House Check VZW - Erkend keuringsorganisme
 Marktplaats 1/3, 1740 Ternat
 Tel: 02 582 62 32
 Email: info@housecheck.be
 BTW BE0681.840.318

Verkoop [Afd 8.4.2]

Verslagnummer:
 33/22092025/51351/57939/1

Inspectie adres: Berkenlaan 39, 9308 Aalst (België)
 Type: Verkoop [Afd 8.4.2]

Elektrisch bord

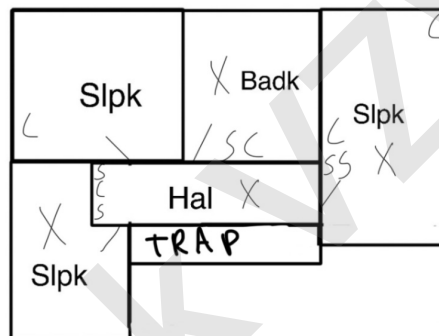
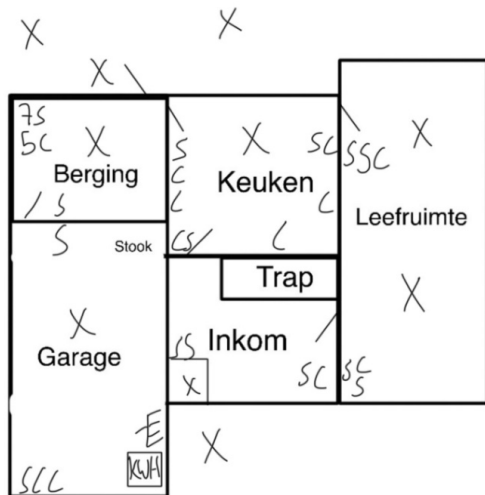
- Aansluitingen en samenvoegingen, verbindingen of aftakkingen van kabels werden niet uitgevoerd in overeenstemming met de regels van de kunst. - oAfd 5.1.1.2; Afd 1.4.1; Afd 1.4.2; Afd 5.2.6

- Het verdeelbord is onvoldoende gemarkeerd. Individuele markering, voedingsspanning en/of gevarendriehoek ontbreken. - oAfd 3.1.3.3; Afd 9.4.1
- Het gebruik van kabels van het type VTMB, VTLB en/of VTLmB is verboden in de vaste installatie. - Hfdstk 2.7; Afd 5.2.7; Afd 5.2.9

- De beschermingsindex tegen rechtstreekse aanraking van de verlichting, stopcontacten en/of schakelaars is niet voldoende. Plaats afscherming, dekseltjes, kapjes, - oAfd 4.2.2.3

- De houders van de penautomaten zijn niet uitgerust met een kaliberstuk. - oAfd 5.3.5.5.a
- De algemene scheidingschakelaar moet op het hoofdschakel- en verdeelbord geplaatst worden die gelijktijdige onderbreking mogelijk maakt van alle fasen, en eventueel van de nulgeleider. - oAfd 5.3.5.1.b

- De penautomaten/zekeringen zijn niet van hetzelfde type. -
- Er is geen deur aan het bord. - oAfd 4.2.2.3; oAfd 4.2.2.1.b; oAfd 5.3.5.1
- De elektrische installatie is niet verwezenlijkt met elektrisch materiaal volgens en naar de regels van goed vakmanschap. - Afd 1.4.1; Afd 1.4.2; Afd 5.2.6

- De kringen, de onderbrekingstoestellen en of de beschermingstoestellen zijn niet duidelijk en zichtbaar gekenmerkt. - Afd 3.1.3
- Het materiaal heeft een onvoldoende beschermingsgraad. - Afd 2.4.3; oAfd 4.2.2.3

- Hoofddifferentieelstroombeschermingsinrichting is niet aanwezig. - oAfd 4.2.4.3
- Schakelaars / stopcontacten / aftakkingendozen zijn niet conform bevestigd. - oAfd 5.3.4.2c; oAfd 5.3.5.2 ; Afd 1.4.1; Afd 1.4.2; oAfd 5.3.5.4
